**AVIS RELATIF À LA PROTECTION
CONTRE LES EVENTUELS EFFETS NOCIFS ET NUISANCES
PROVOQUÉS PAR LES RAYONNEMENTS NON IONISANTS
GÉNÉRÉS PAR DES ANTENNES ÉMETTRICES STATIONNAIRES**

Commune : HAMOIS - Exploitant : ORANGE

Référence exploitant : 050N1_2 / 32050N1_1 / 42050N1_1 / 52050N1_1

Rapport n° 698 / 2024

Figure 2 : Vue en plan des installations d’antennes dans un rayon de 300 mètres autour de l’installation faisant l’objet de la demande d’avis

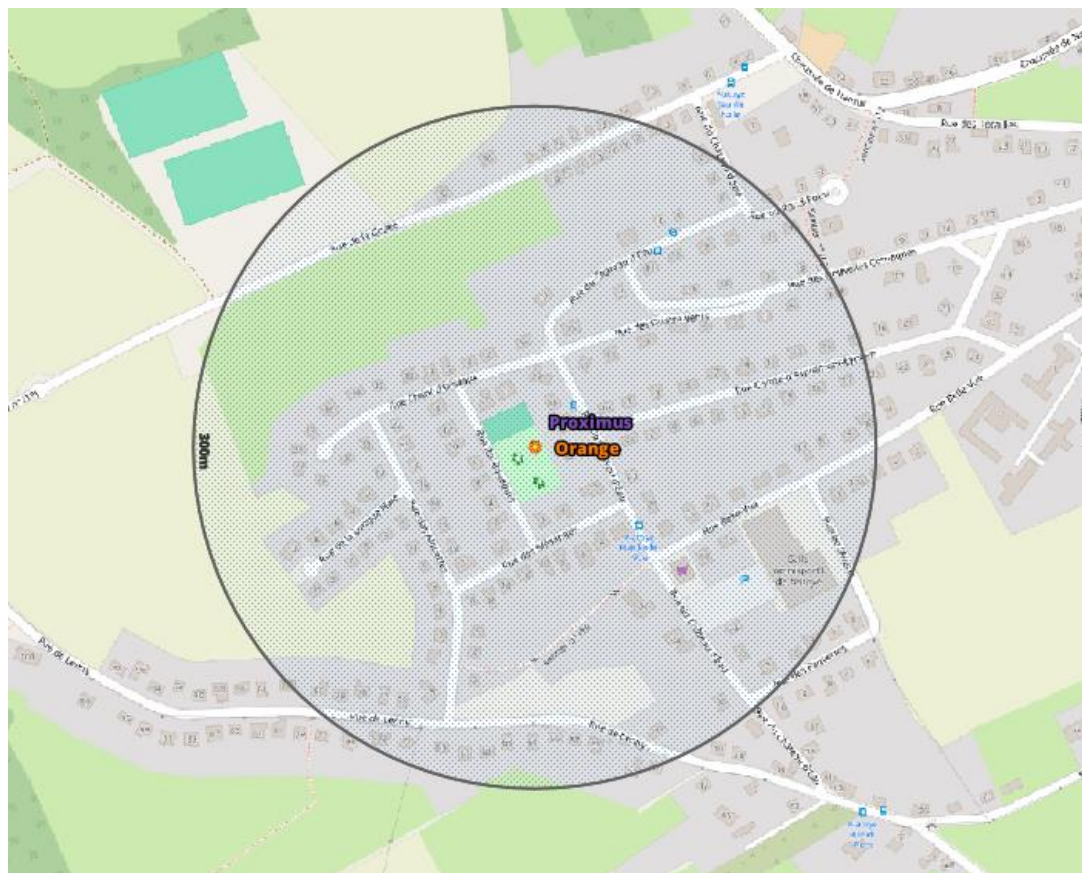
- il y a au plus 4 installations d'antennes émettrices stationnaires présentes dans la zone d'évaluation de 300 mètres de rayon représentée dans la figure 2, y inclus l'installation référencée dans le paragraphe 2 : la limite cumulative définie à l'article 4, §2 du décret est nécessairement respectée dans les lieux de séjour à l'intérieur de la zone d'évaluation de 300 mètres de rayon ;
- il y a exactement 5 installations d'antennes émettrices stationnaires présentes dans la zone d'évaluation de 300 mètres de rayon représentée dans la figure 2, y inclus l'installation référencée dans le paragraphe 2 et il existe, pour 3 ou 4 de ces installations, un avis attestant le respect de la limite abrogée de 3 V/m : la limite cumulative définie à l'article 4, §2 du décret est nécessairement respectée dans les lieux de séjour à l'intérieur de la zone d'évaluation de 300 mètres de rayon ;

- c) dans tous les autres cas, il a été vérifié que la limite cumulative définie à l'article 4, §2 du décret n'est pas dépassée dans les lieux de séjour sur base du nombre d'installations localisées dans la zone d'évaluation de 300 mètres de rayon représentée dans la figure 2, de leur localisation ainsi que des données inscrites dans la figure 1 et au paragraphe 4 du présent avis et dans les avis attestant le respect de la limite par installation ou de la limite abrogée de 3 V/m relatifs aux autres installations reprises dans la figure 2.

Compte tenu des considérations ci-dessus, il apparaît que l'intensité du rayonnement électromagnétique généré, dans les lieux de séjour situés dans un rayon de 300 mètres autour de l'installation référencée dans le paragraphe 2, par l'ensemble des antennes émettrices stationnaires de l'ensemble des exploitants du même site d'antennes émettrices stationnaires respecte la limite fixée à l'article 4, § 2 du décret.
